# Amt Usedom-Süd

## Gemeinde Ückeritz

**Beschlussvorlage**  
GVUe-0240/26

Beratung und Beschlussfassung zur Optimierung des Bebauungsvorschlages vom Januar 2026 für den B-Plan Nr. 24 "Hudewald Family Resort & Spa"

# Lageplan Variante

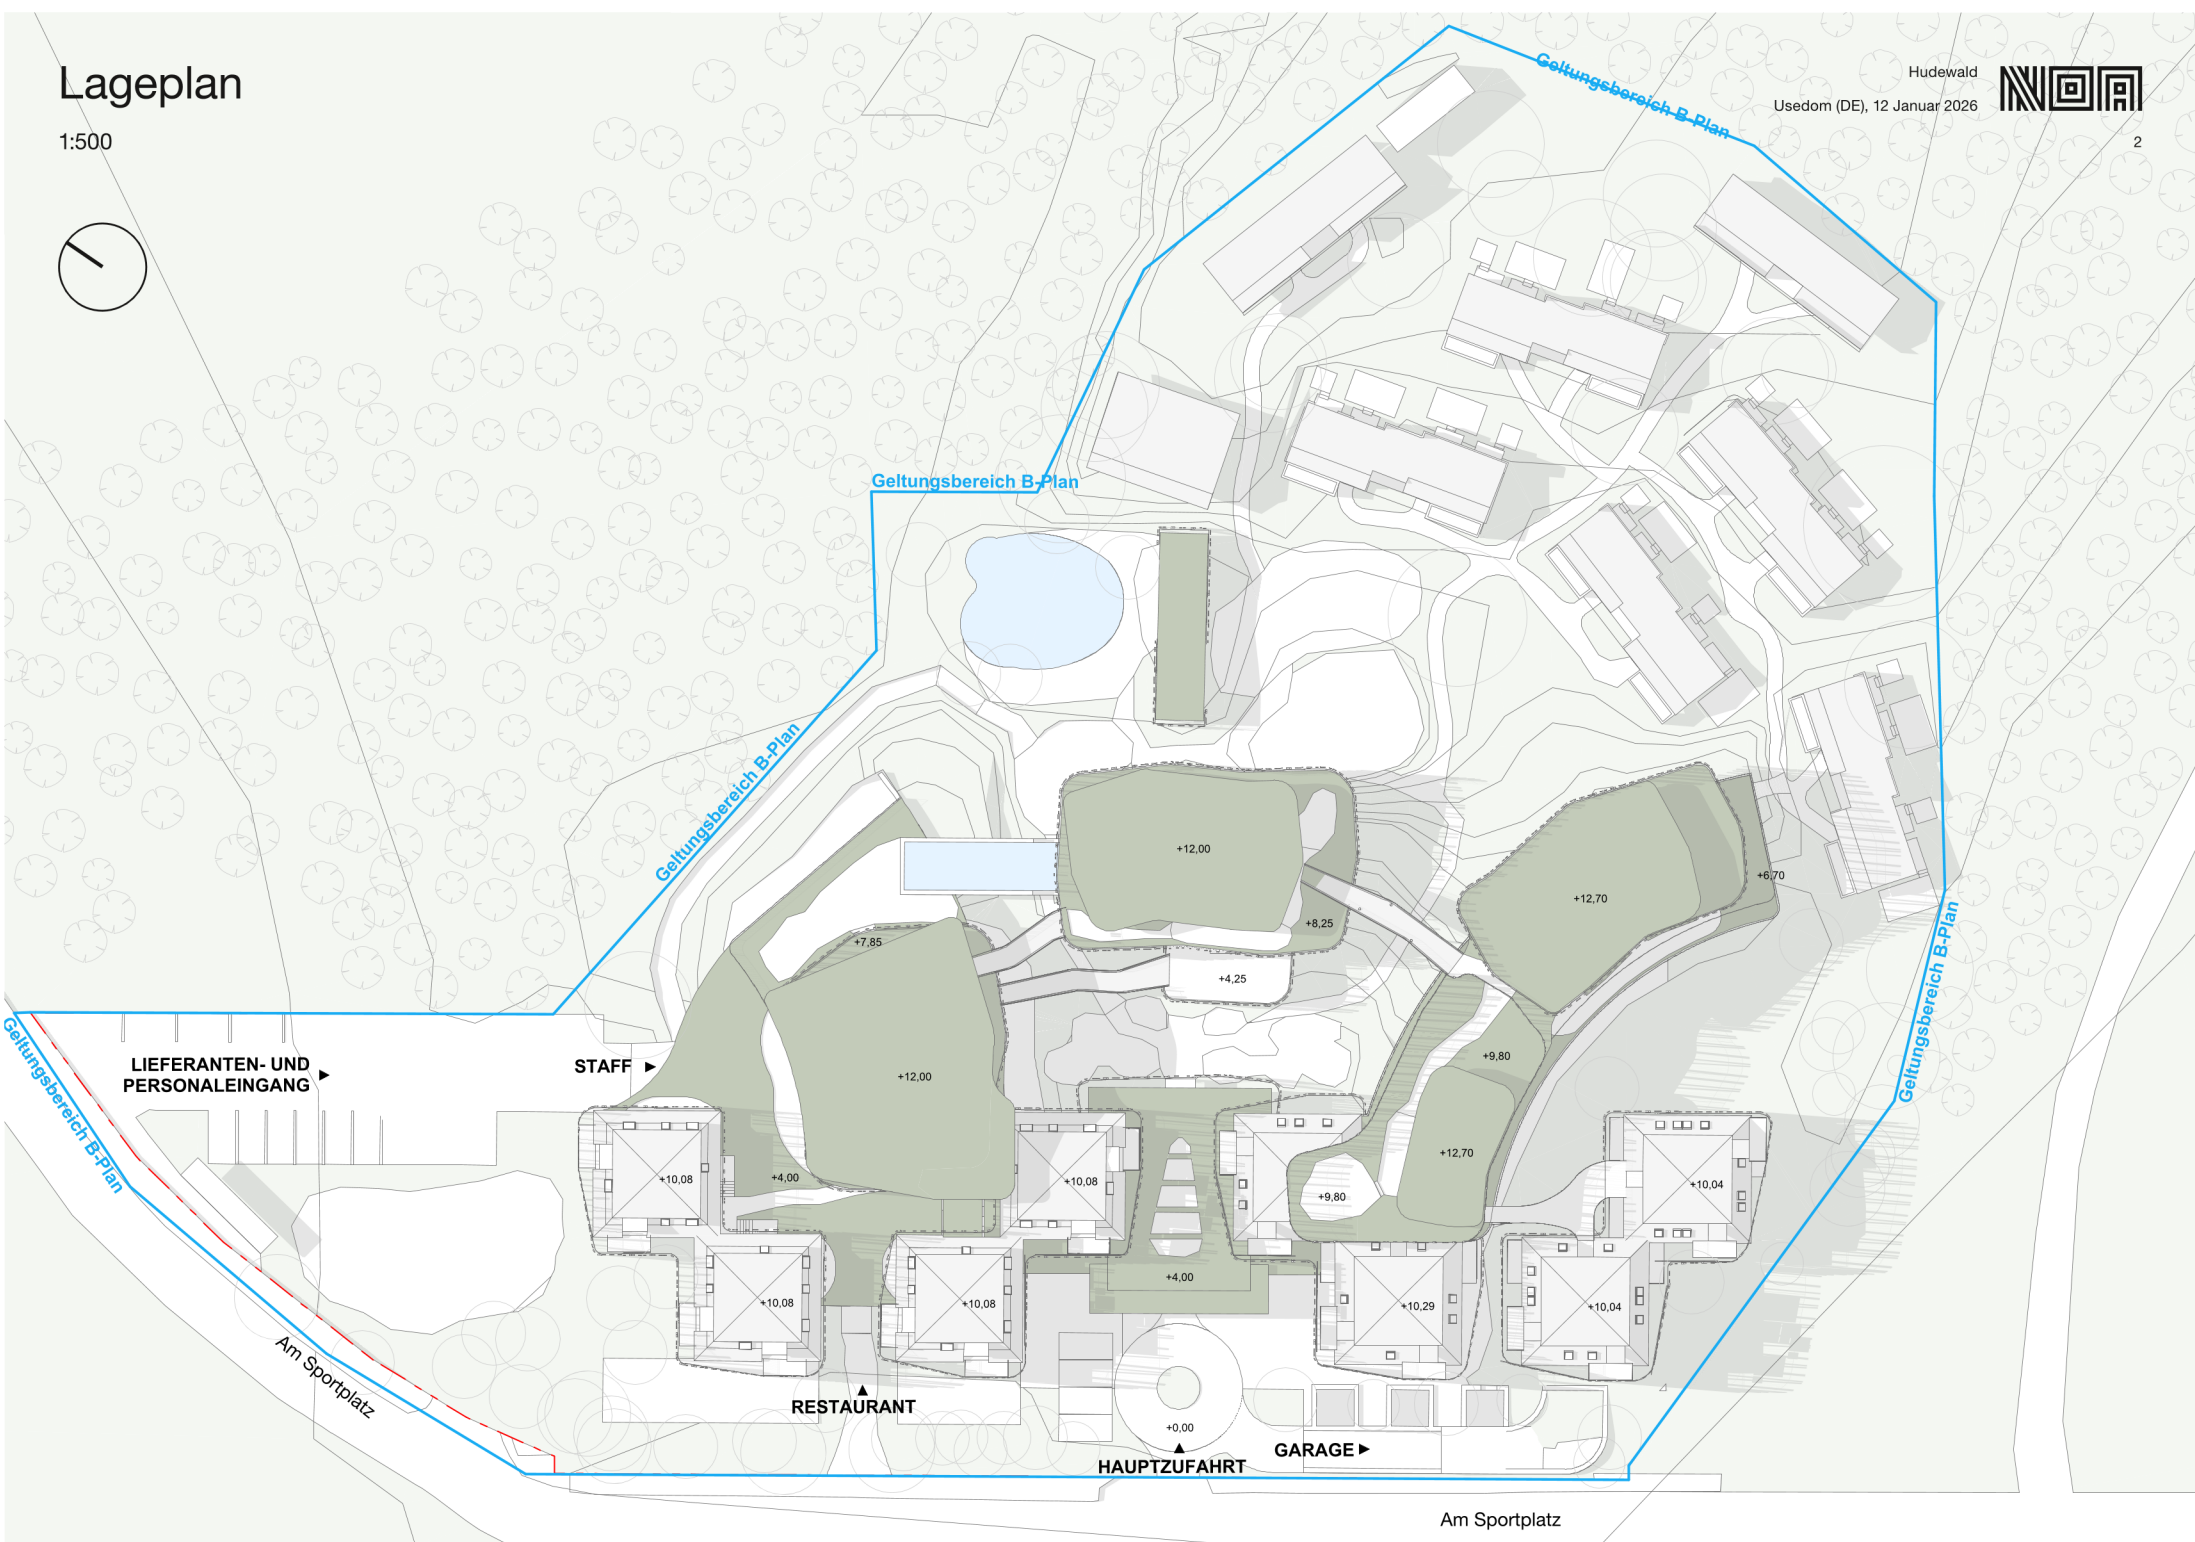
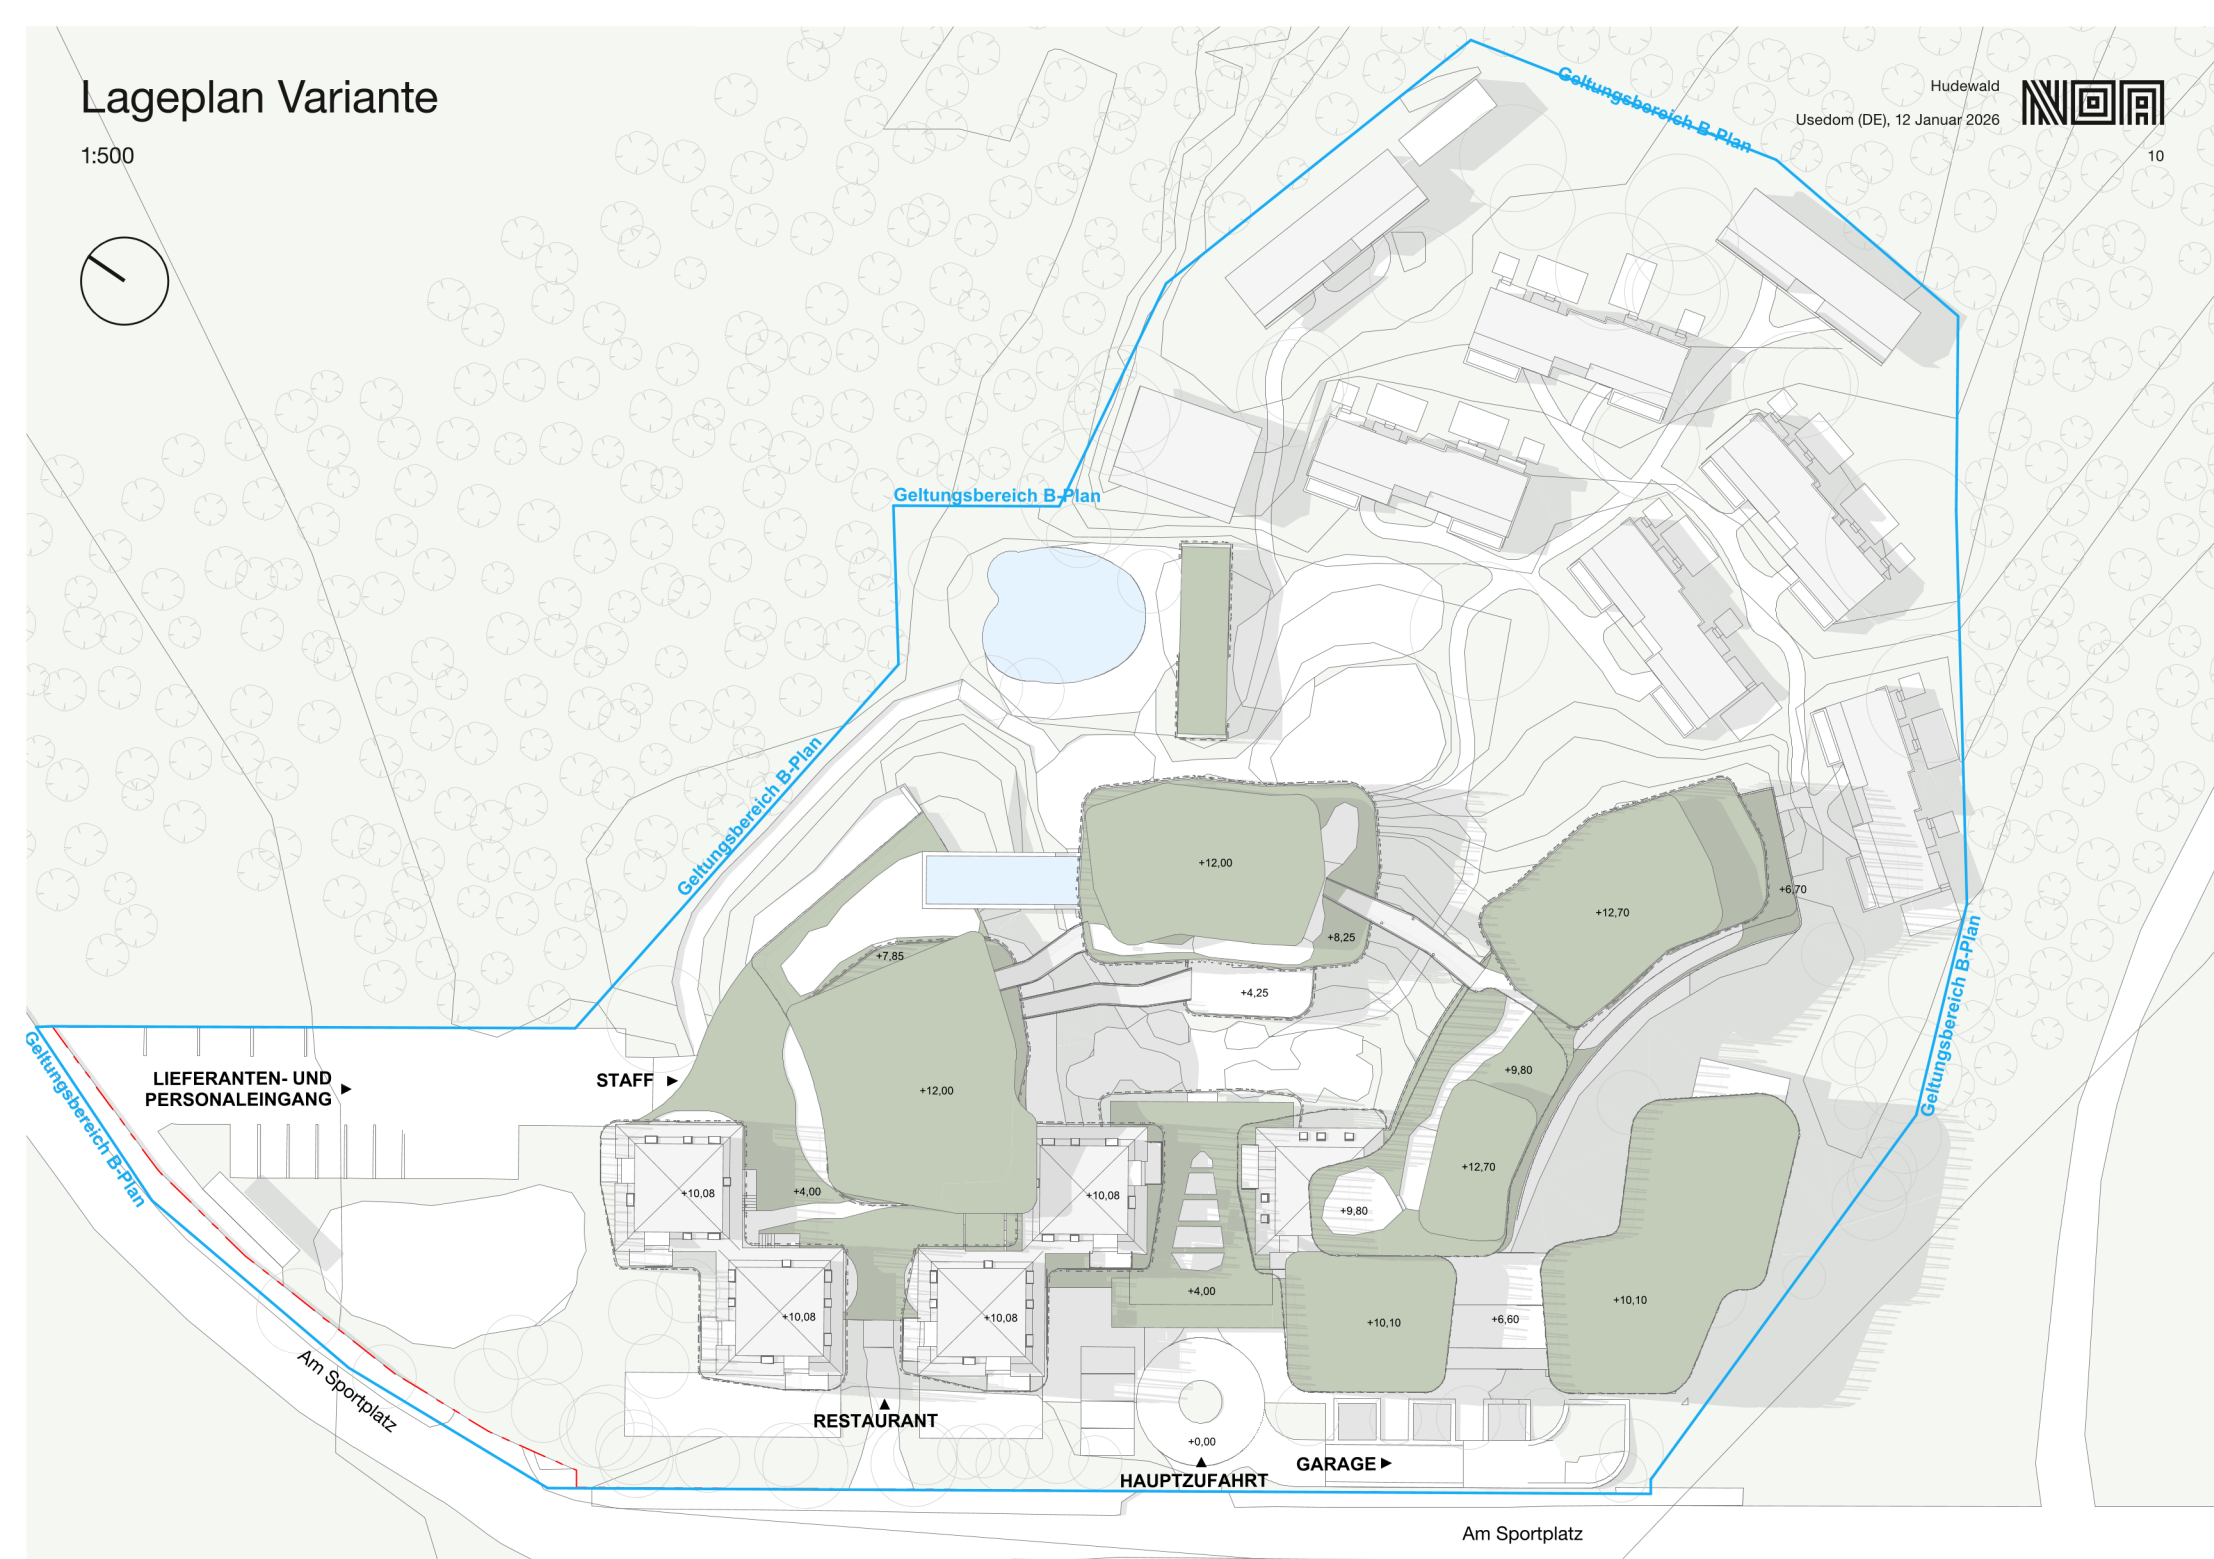
- Einfahrt Tiefgarage südlich (vorher westlich)
- Änderung Raumaufteilung Tiefgarage
- Raumaufteilung Häuser 5-8 1.OG
- Raumaufteilung SPA Bistro 1.OG
- Raumaufteilung gebogene Häuserreihe östlich 2.OG
- Raumaufteilung SPA 2.OG

Es gibt hier wesentliche Änderungen im Bereich der TG und Zufahrt, mit dem Ziel das Volumen deutlich zu reduzieren und Baukosten zu sparen. Die Kapazitäten sind hier gleichgeblieben.
